(国) 473号 島田市竹下 (新東名高速道路 アクセス道路改良工事)

平成24年1月

景観検討会議結果

検討案1【ダークブラウン】

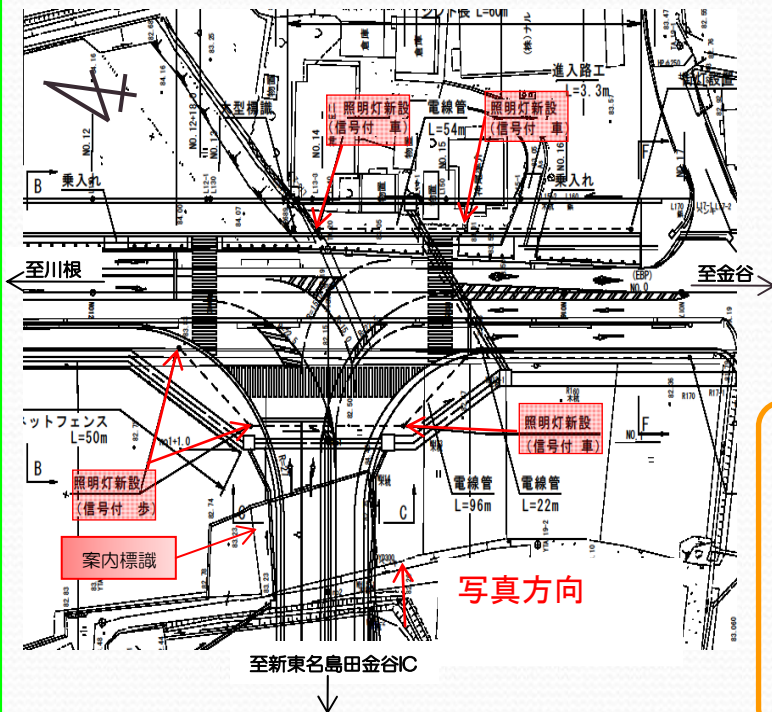
標識柱、ガードレールの色彩に配慮する
 ・ 標識柱の直径から色彩を配慮する。
 ・ 周辺景観や近隣施設の色彩に配慮する。

照明柱の一体化に配慮する
 ・ 信号柱と近接する場合に一体化に配慮する。

付属物の地中化に配慮する
 ・ ケーブル等は極力地下埋設する等配慮する

標識柱、ガードレールの色彩に配慮する
 ・ 標識柱の色彩は直径318.5mm以上であることから、指針に従い「亜鉛メッキ」を採用。
 ・ ガードレールの色彩は既設ガードレールが「ダークブラウン」であることから統一性を考慮し、「ダークブラウン」を採用。

照明柱の一体化に配慮する
 ・ 信号柱と一体化する。

付属物の地中化に配慮する
 ・ ケーブル等は地下埋設する。
